Notitie / Memo

Ons kenmerk: BH8145-RHD-ME-1

Onderwerp: Schouw t.b.v. geplande start werk inrichting semi-openbaar areaal kavel E - MPB AUMC

Bijlage 1: Bekabeling onder overstek tbv grondspots

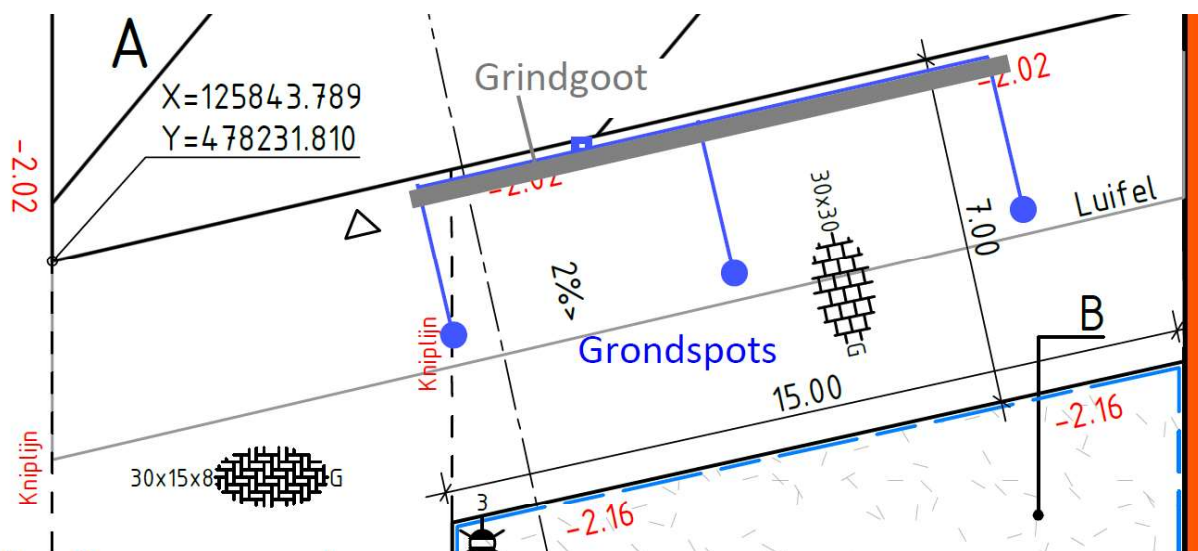
5. Kabels uit en op dek parkeergarage: de dekking op de parkeergarage is heel beperkt. De tegels zijn 8cm dik en hieronder zit maar een paar cm'er zand. Die is zo niet te realiseren en de dekking op de kabels is te weinig om het behoud van de kabels te kunnen borgen indien deze onder het straatwerk weggewerkt dient te worden.

Het betreft de voedingskabels tbv 3 st grondspots. Ons detail is gebaseerd op een tegeldikte 45 mm. Ons voorstel om kabels en lasdoos tegen de gevel te leggen in een grindstrook.

Het opvoerpunt door kelderdek even vrijhouden
Zie bijlage 1

Voor de bekabeling van de grondspots in de bestrating is het voorstel om deze langs de gevel te leggen in een grindstrook, en op drie posities de oversteek te maken. De posities zijn met een witte sticker op de gevel gemarkeerd.
